工事監査報告書

大規模盛土造成地滑動崩落防止対策工事

会津若松市監査委員

図3 初期緊張力のイメージ

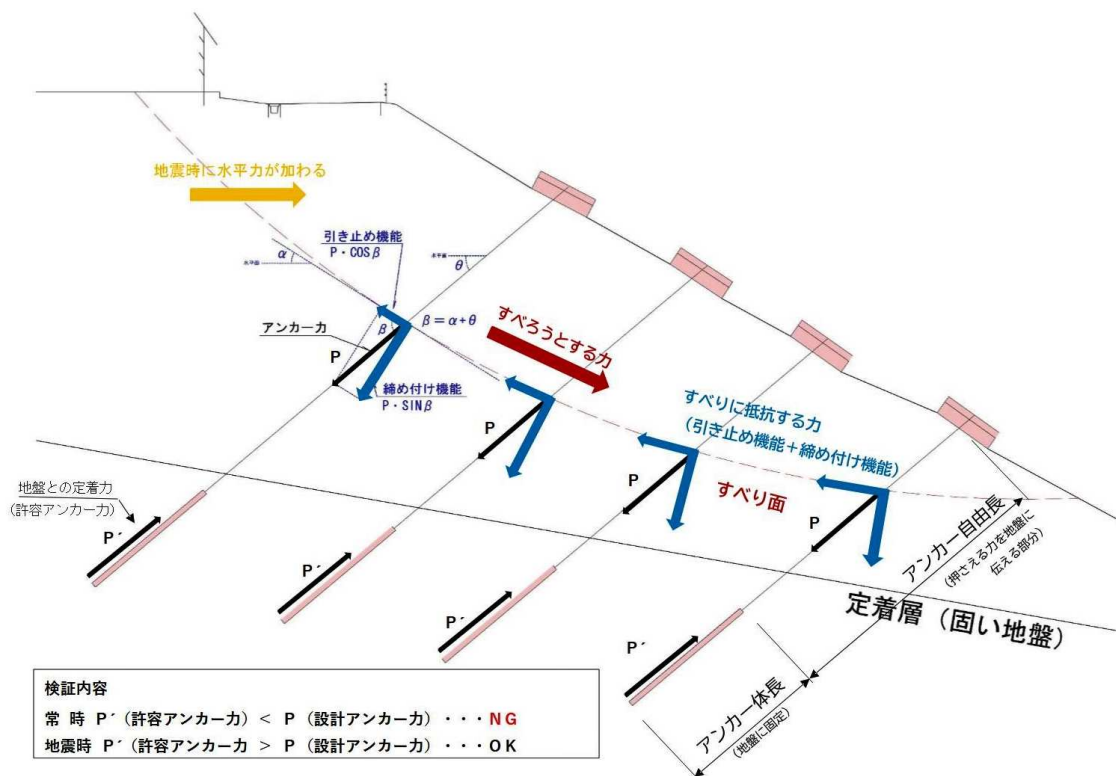
(7) 初期緊張力

アンカーへの初期緊張力は、地震時の設計アンカー力を導入しており、地震時として安全率を割増した条件でアンカーの仕様を決定しているため、常時のアンカーには許容値以上の緊張力を与えている状態となり、地盤との定着長も不足していることが判明した。許容値の超過はそれほど多くはなく、ある程度付加的な安全率があるため緊急的な対応までは要しないものの、設計的には許容値を上回る緊張力を与えているため、危険側にあるものと判断せざるを得ない。施工済み箇所を含めた緊張力の再精査を行い、対策を講ずる必要がある。
